<p>ALCALDIA MAYOR DE BOGOTÁ D.C. GOBIERNO DE SEGURIDAD Y CONVIVENCIA Unidad de Prevención y Atención a Emergencias</p>	CONCEPTO TÉCNICO DE REVISIÓN DE ESTUDIOS DE RESPUESTA DE AMPLIFICACIÓN LOCAL DE ONDAS SÍSMICAS	Código:	GPR-FT-09
		Versión:	03
		Código Documental:

1.1	CONCEPTO TÉCNICO No. CT:	6108
1.2	SUBDIRECCIÓN:	TÉCNICA Y DE GESTIÓN
1.3	COORDINACIÓN:	INVESTIGACIÓN Y DESARROLLO
1.4	REFERENCIA CRUZADA RADICADO FOPAE:	2010ER18145, 2011ER1526, 2011ER2732
1.5	RESPUESTA OFICIAL No. RO:	46465

2.1	SOLICITANTE:	ARQ. ADRIANA LOPEZ MONCAYO CURADURÍA URBANA No.3
2.2	PROYECTO:	ACANTO
2.3	LOCALIDAD:	11 SUBA
2.4	UPZ:	18 BRITALIA
2.5	BARRIO O SECTOR CATASTRAL:	GRANADA NORTE
2.6	DIRECCIÓN:	CARRERA 54A No. 169-60
2.7	CHIP:	AAA01117OHMS
2.8	AREA APROX. DEL LOTE	3500 m ²
2.9	FECHA DE EMISIÓN:	16 DE MARZO DE 2011
2.10	EJECUTOR DEL ESTUDIO:	ESPINOSA Y RESTREPO S.A.

El presente concepto técnico corresponde a la **tercera revisión** realizada por el Fondo de Prevención y Atención de Emergencias, del informe "Acanto a construirse en la Carrera 54 No. 169 – 12 en la ciudad de Bogotá" elaborado por el Ing. Carlos Restrepo, a construirse en el predio ubicado en la Carrera 54A No. 169 - 60 de Bogotá. E

Figura 1. Localización del Proyecto "Acanto"

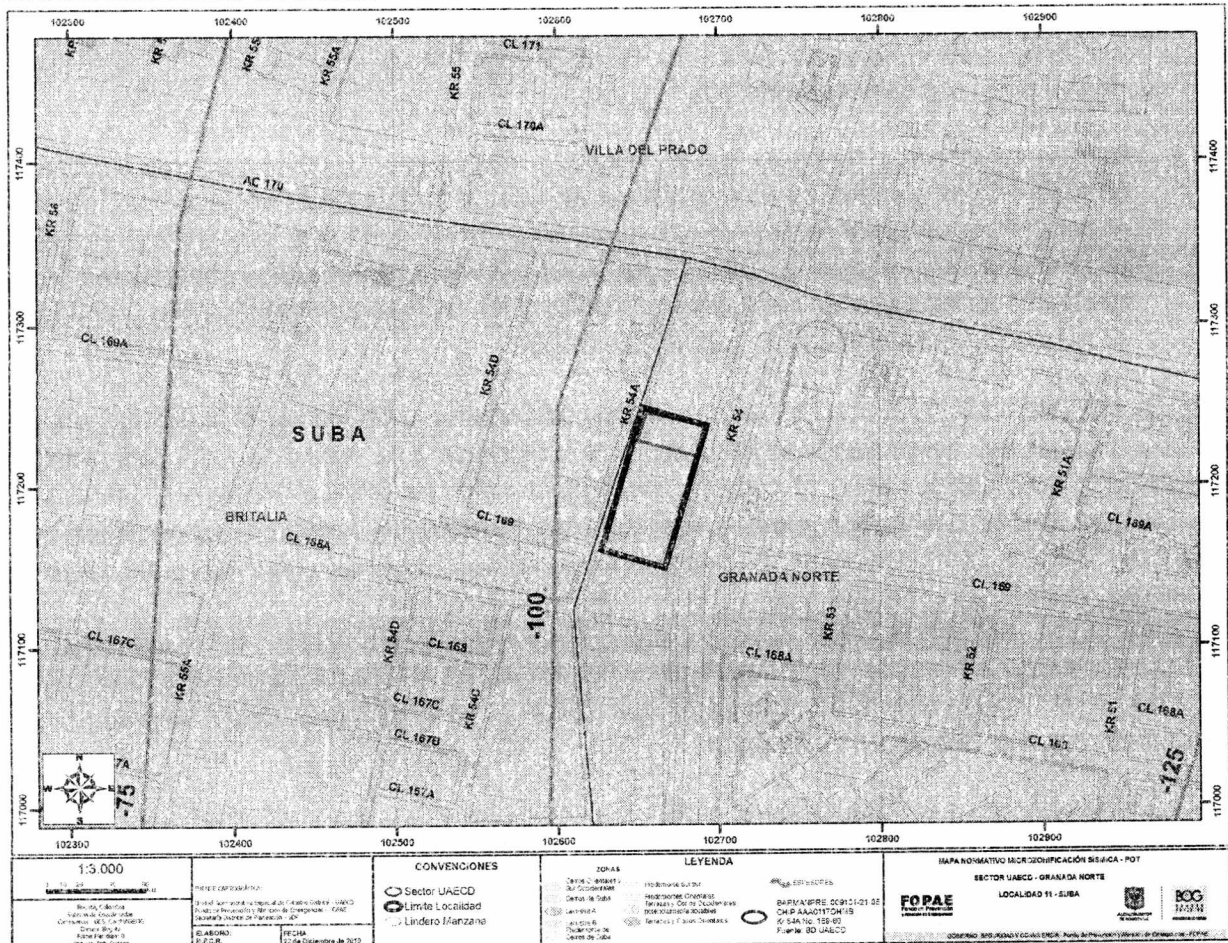
De acuerdo al numeral 1.0 del informe, el proyecto se encuentra localizado en la Zona 3A -- Lacustre A de la microzonificación sísmica de la ciudad, lo cual es consistente con la localización presentada en la Figura 1 del presente concepto.

El estudio CUMPLE con este requerimiento.
